## 改善箇所説明図

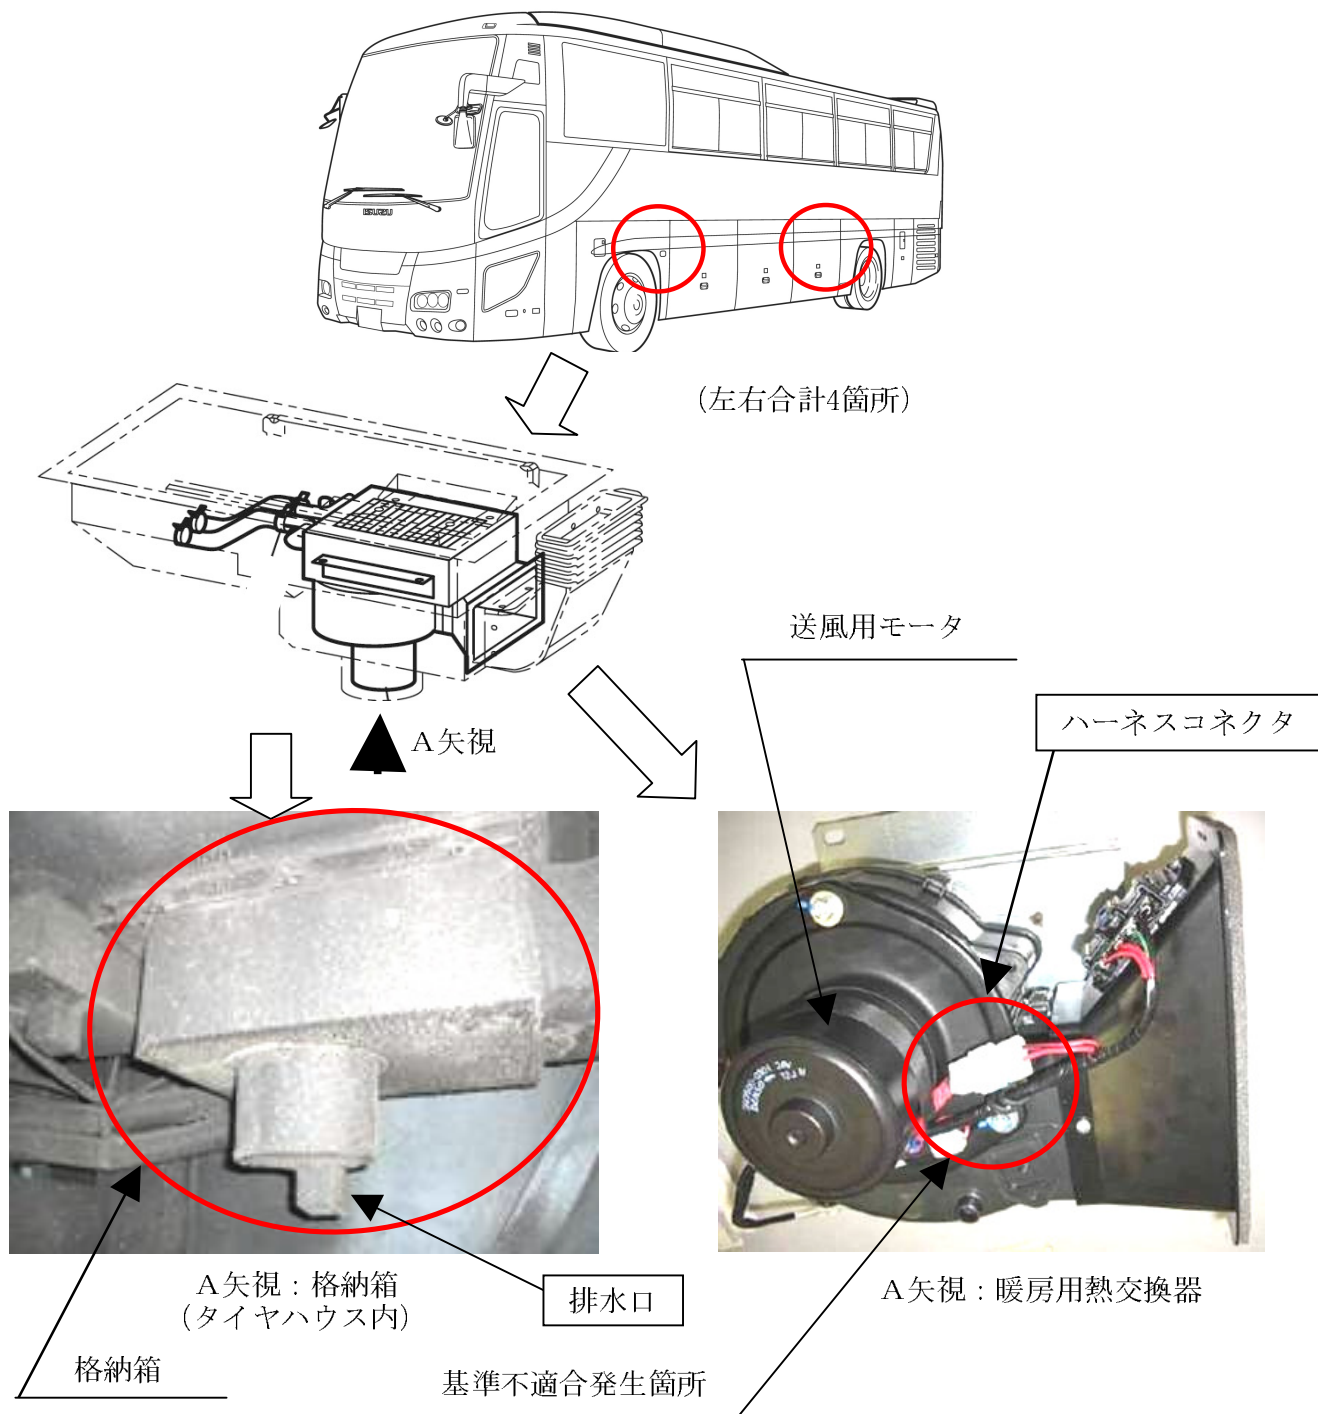
暖房用熱交換器の格納箱の防水構造が不適切なため、融雪剤を含んだ水分が侵入し、熱交換器の送風用モータのハーネスコネクタ部で漏電を起こす場合がある。そのため、そのまま使用を続けると、当該コネクタ部が発熱し、最悪の場合、ハーネスコネクタ部が発火するおそれがある。

全車両、暖房用熱交換器の格納箱にシール剤を追加するとともに、送風用モータのハーネスコネクタ部および格納箱の排水口を対策品と交換する。また、送風用モータを点検し、錆びている場合は新品と交換する。なお、対策品の供給に時間を要することから、暫定措置として、ハーネスコネクタ部を切り取り、ハーネスを直結する。

識別 ネームプレートの下側右に黄色ペイントを塗布する。
